B館 v6｜17店舗と上下階・連絡部の局所修正

設計・生成ルールと未検証事項を区別して記載

B3-010｜境界と店舗内部の局所詳細

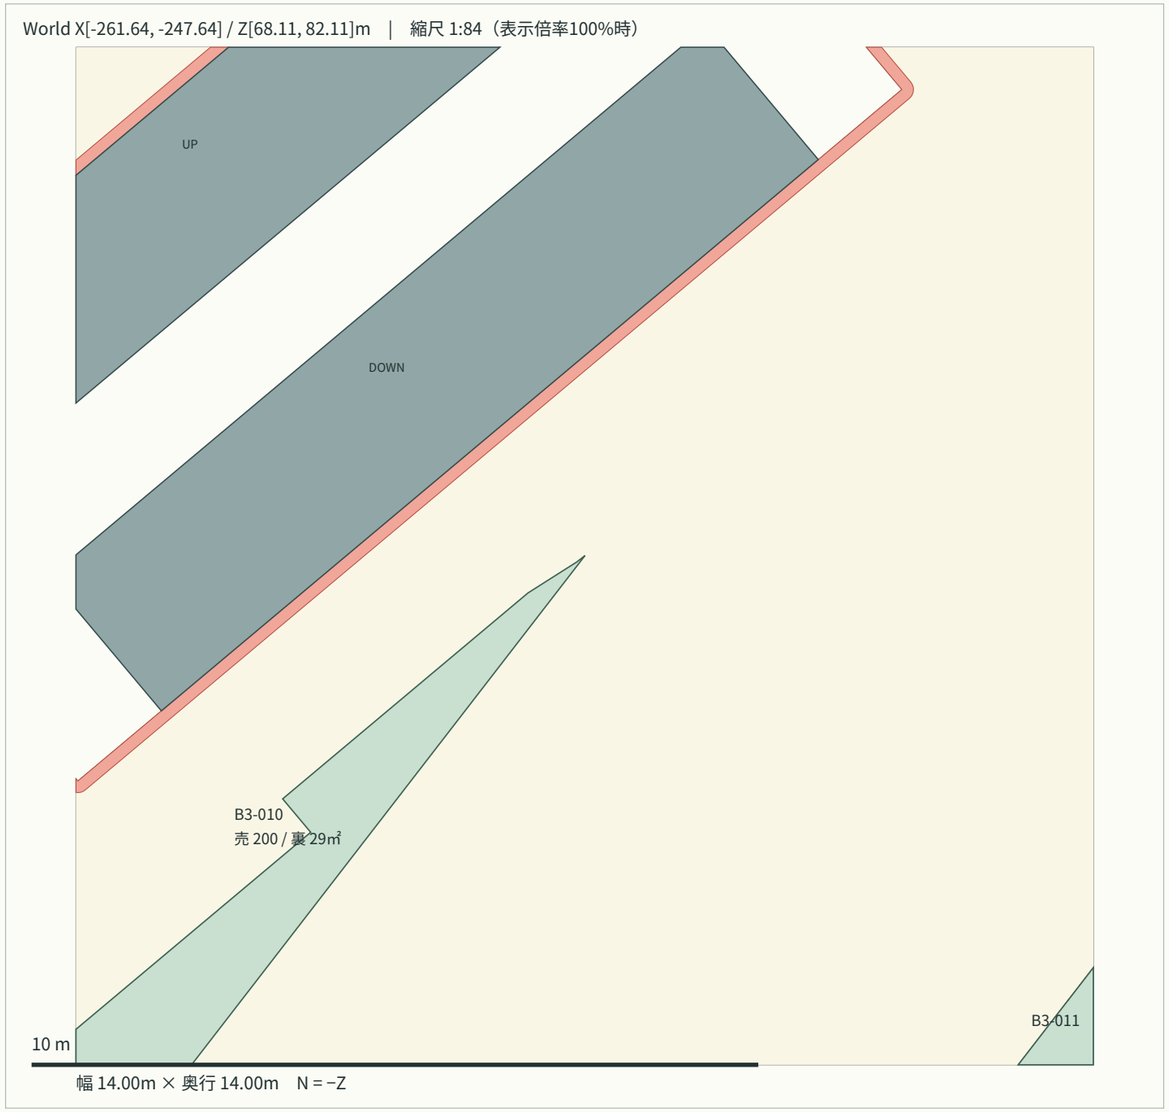
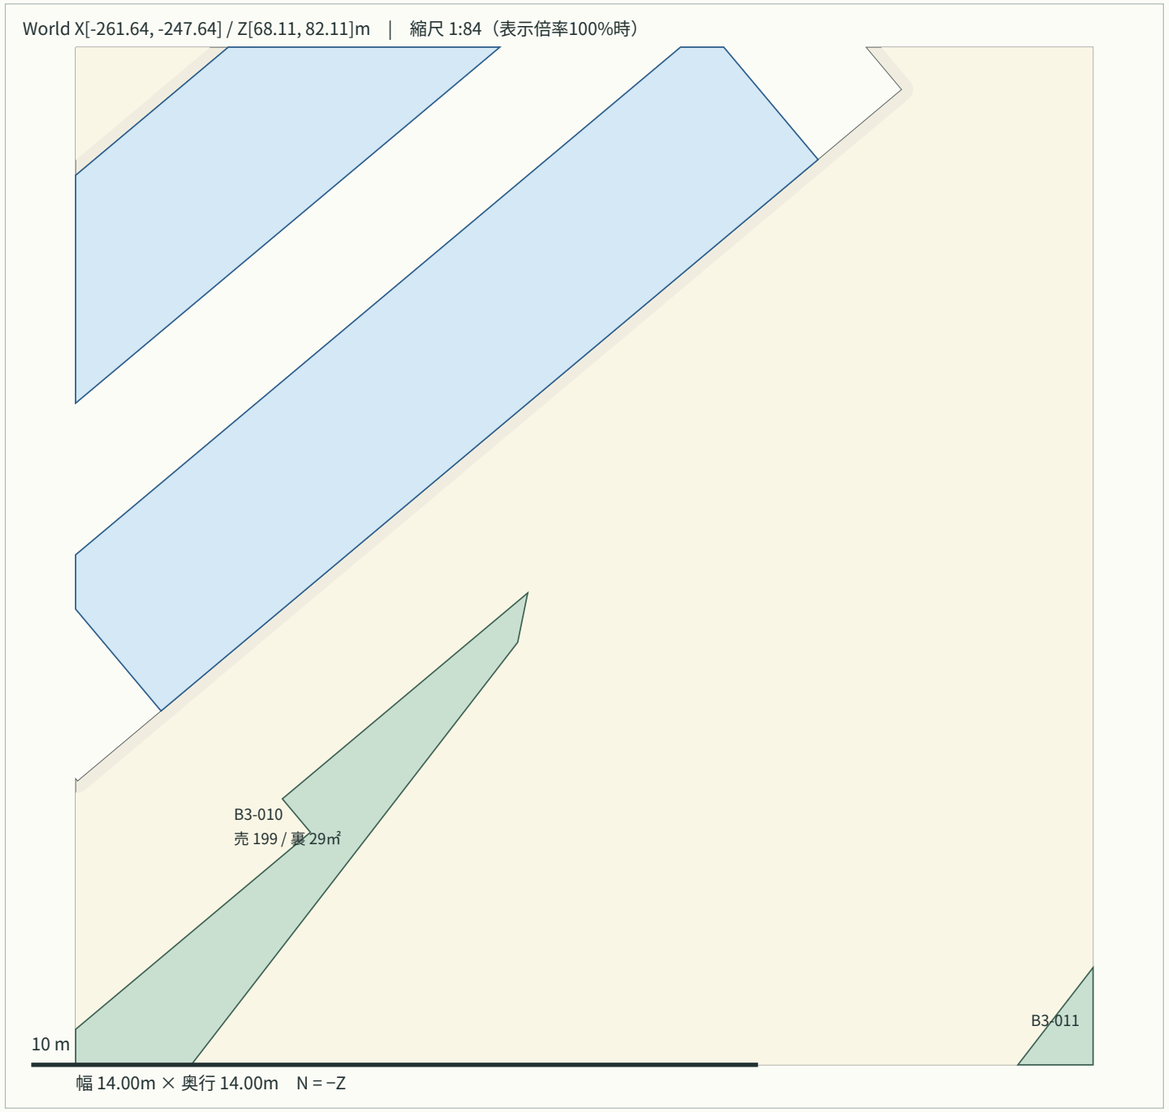
World X/Z = -254.6386, 75.1132m / 旧内角 19.2225° / 修正 architectural_chamfer / 面積 0.225511㎡
入口移動 0.000m、幅 2.40m。実効売場 189.318 → 189.256㎡。作業矩形と旧v4売場予算を保持。

B3-007｜境界と店舗内部の局所詳細

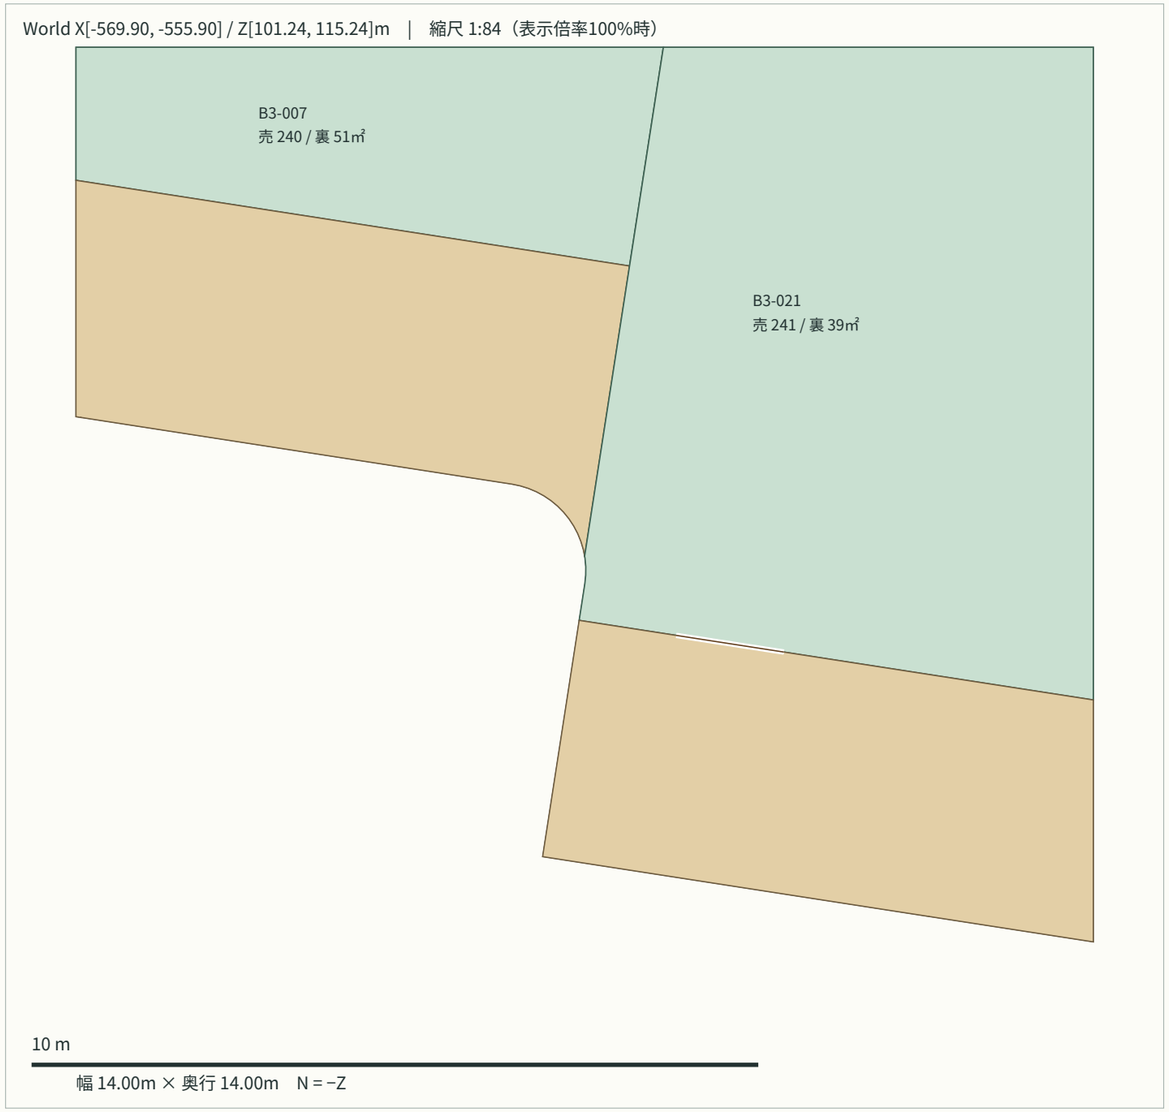
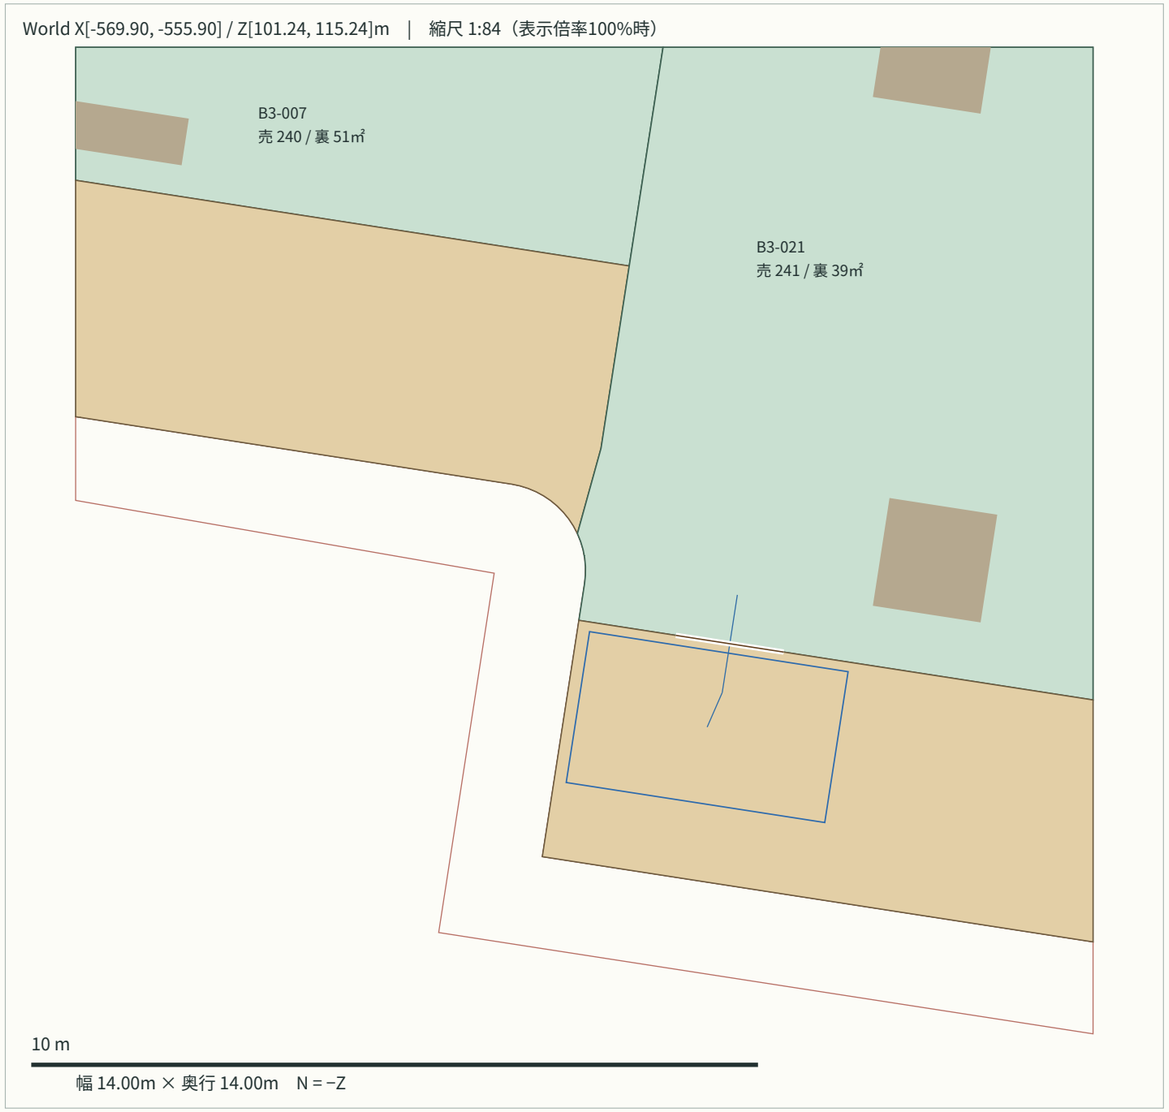
World X/Z = -562.8965, 108.2429m / 旧内角 25.9738° / 修正 architectural_chamfer / 面積 0.104164㎡
入口移動 0.000m、幅 2.40m。実効売場 233.391 → 233.397㎡。作業矩形と旧v4売場予算を保持。

B3-054｜境界と店舗内部の局所詳細

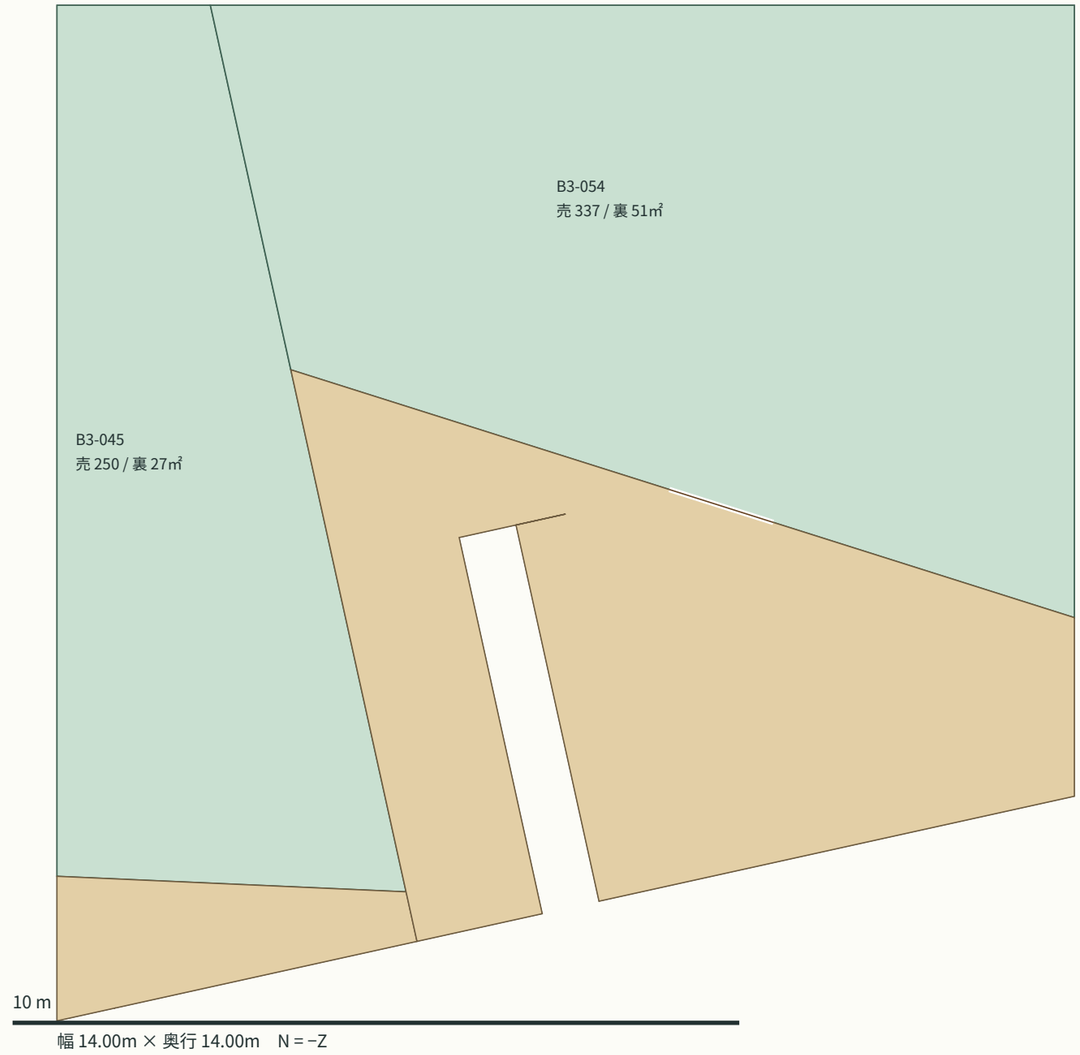
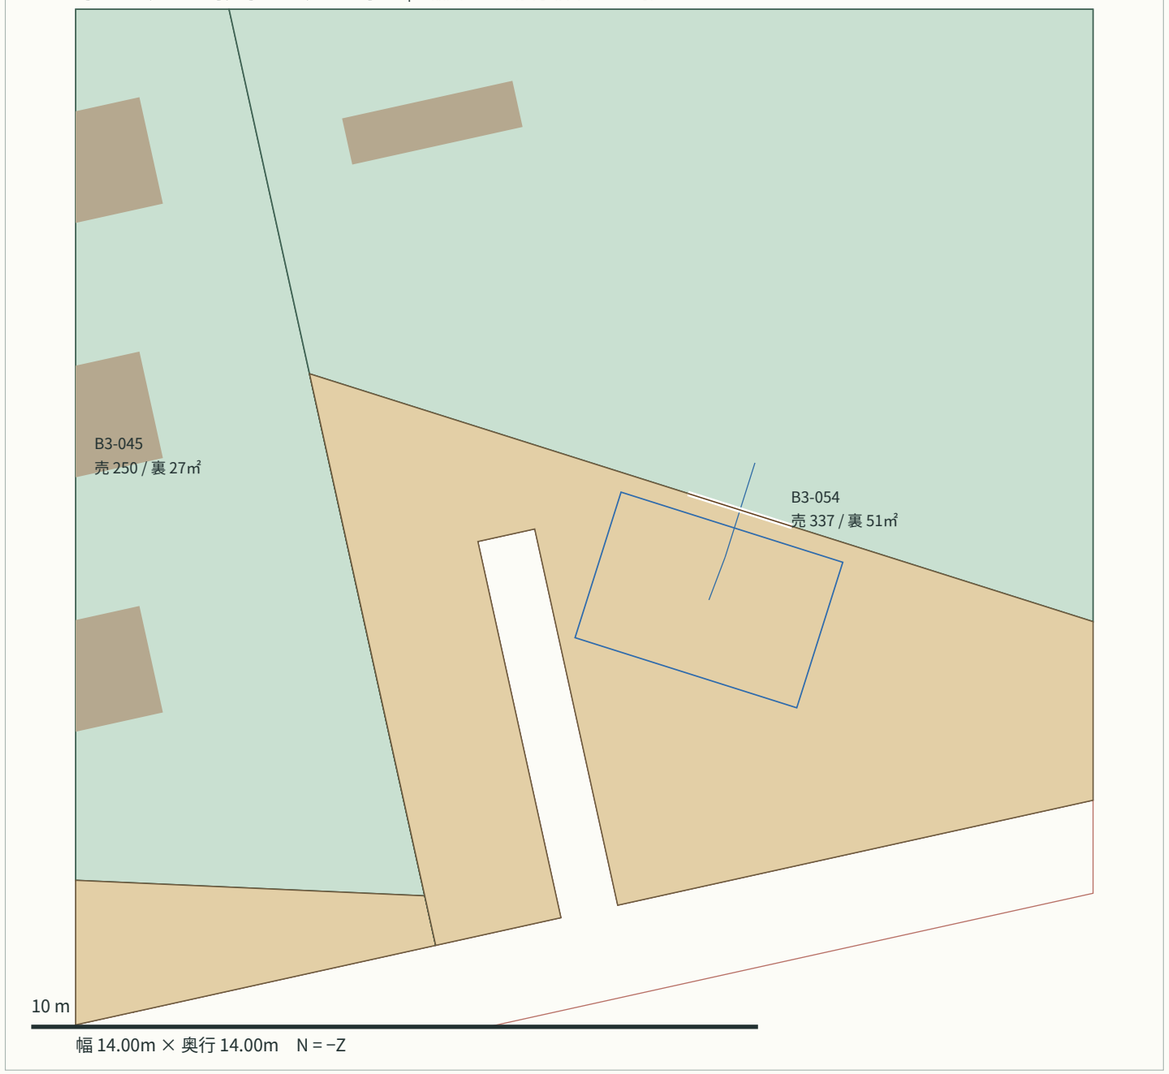
World X/Z = -289.8170, 121.1830m / 旧内角 359.9802° / 修正 numeric_notch / 面積 0.000181㎡
入口移動 0.000m、幅 2.40m。実効売場 327.947 → 327.947㎡。作業矩形と旧v4売場予算を保持。

RF｜床・駐車115台・車歩道・支持検討位置

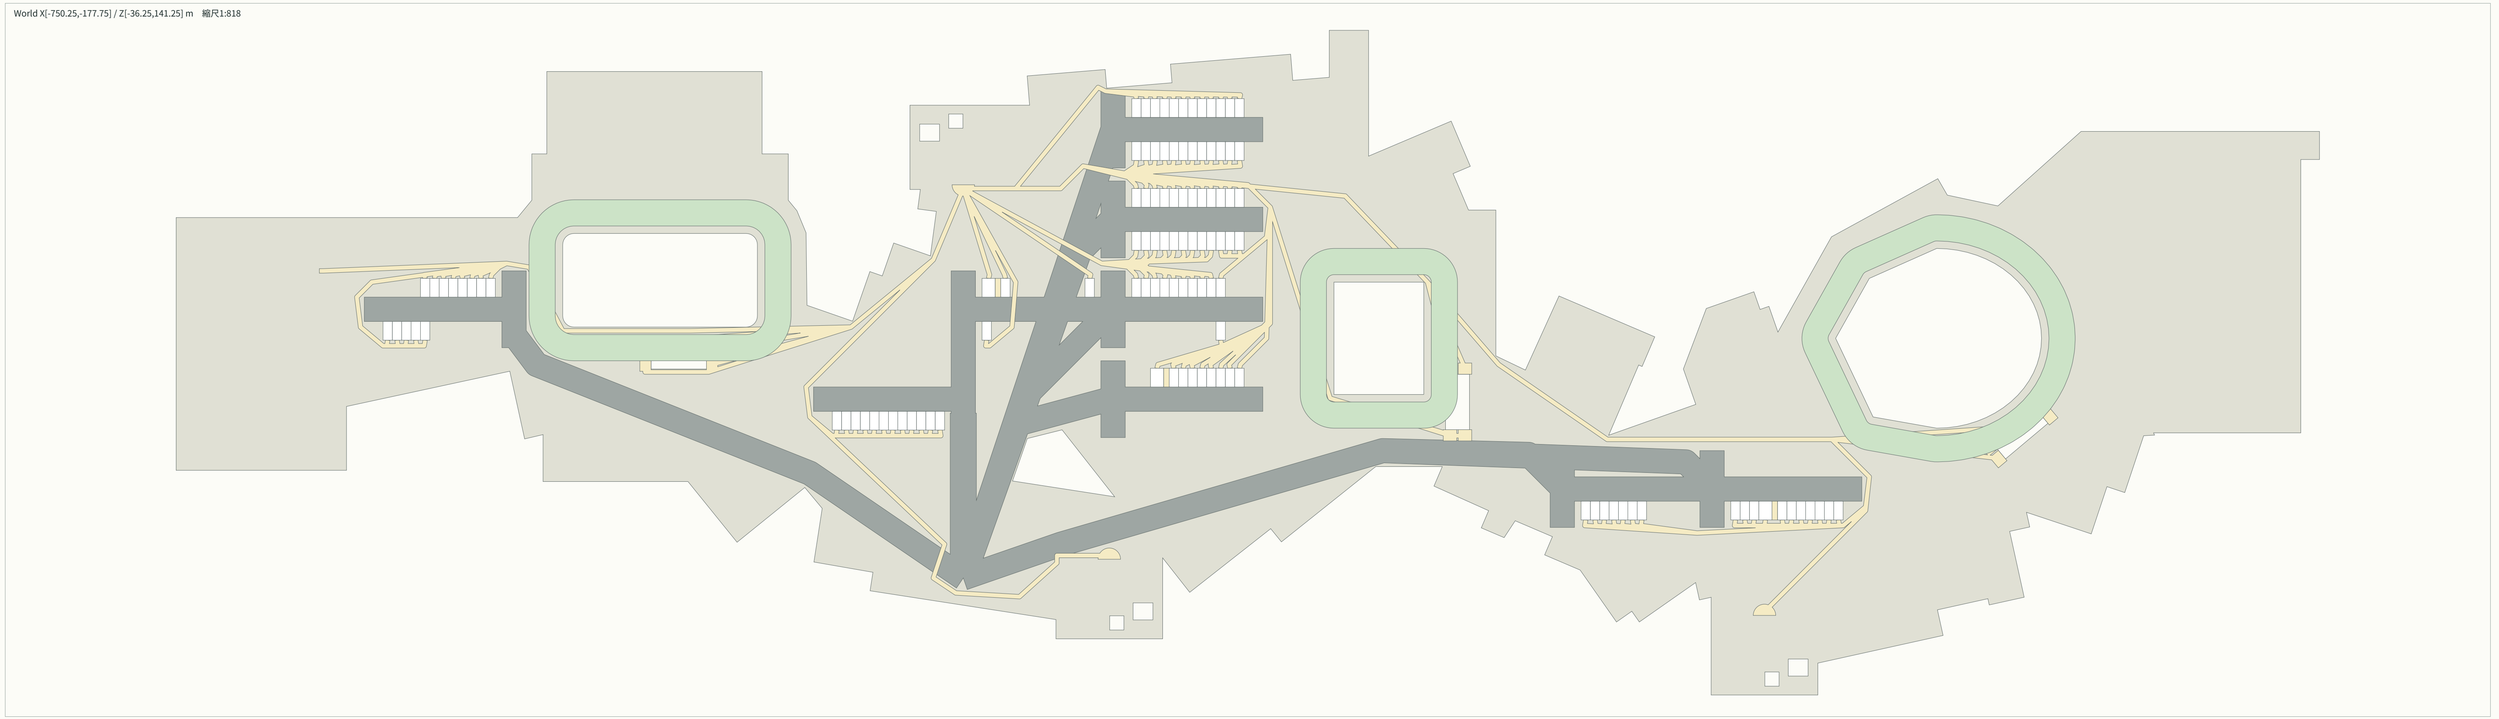
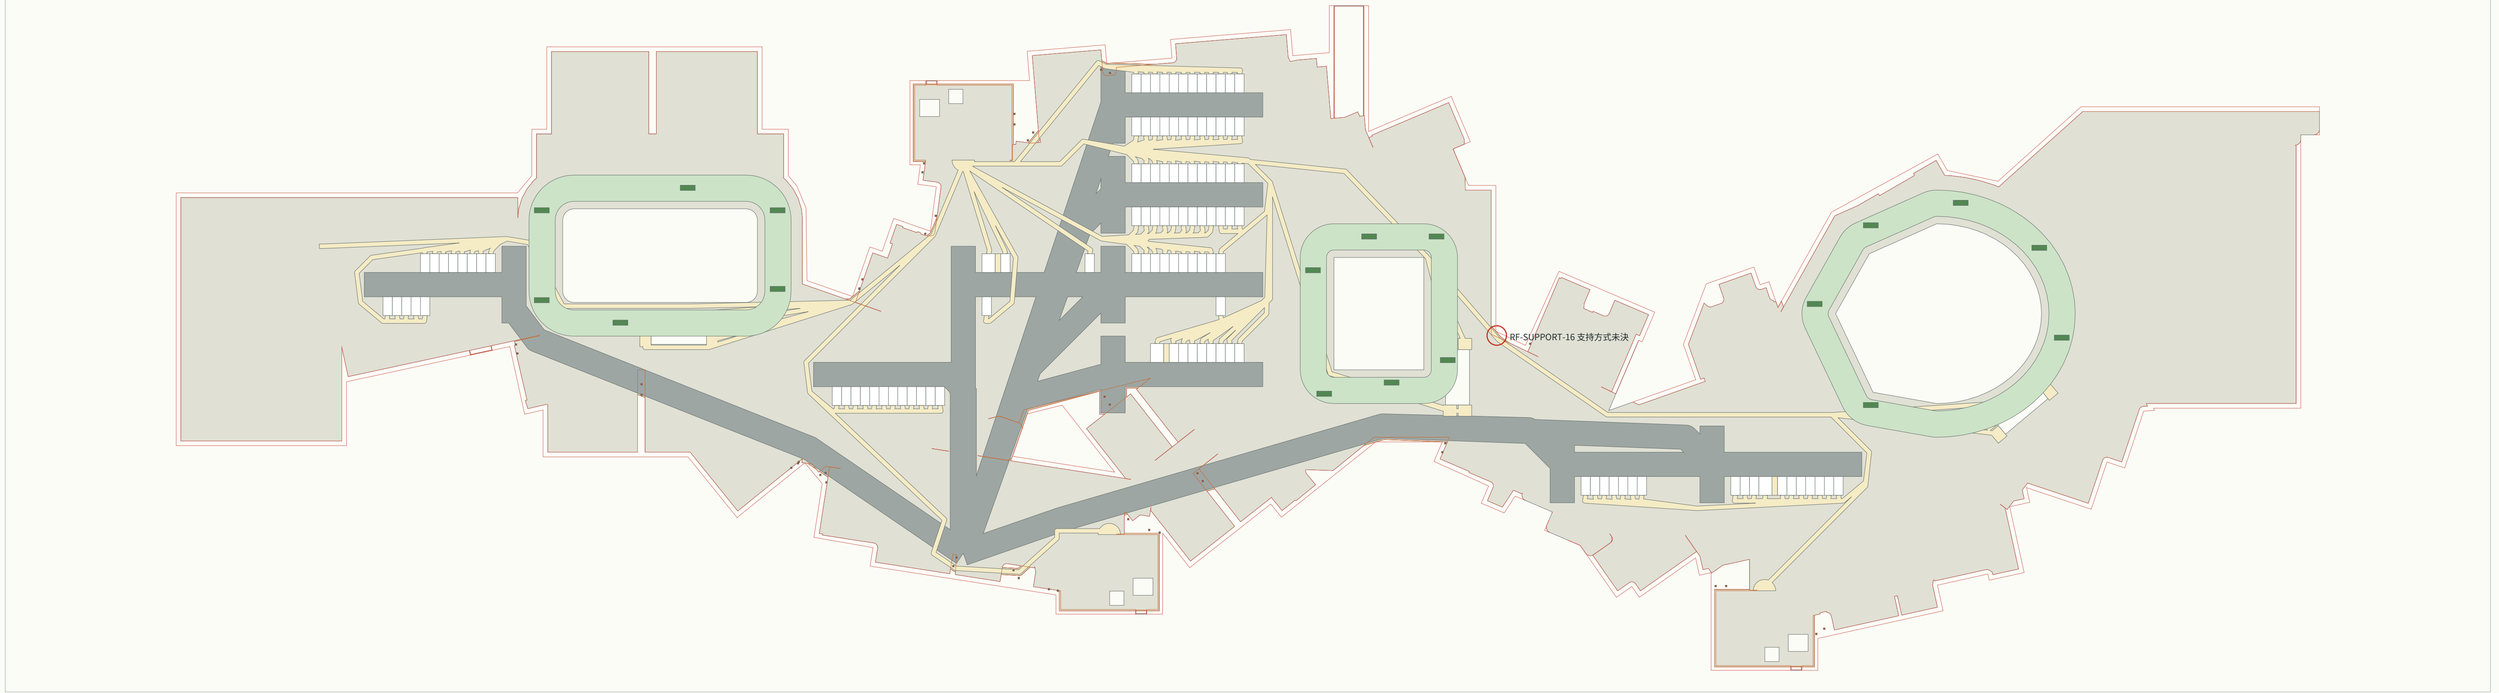
v5ではRFの3Dは未施工でした。左は敷地全体v3の設計原本、右は独立v6の整合案。原本は変更していません。

屋上床 49374.50 → 46237.42㎡（3137.08㎡整理）。駐車115台、車路、歩道、屋上庭園ゾーンの面積は保持。橙は支持位置案。屋根外郭からの張出しは229.63㎡。容量・構造・基礎は未検証。
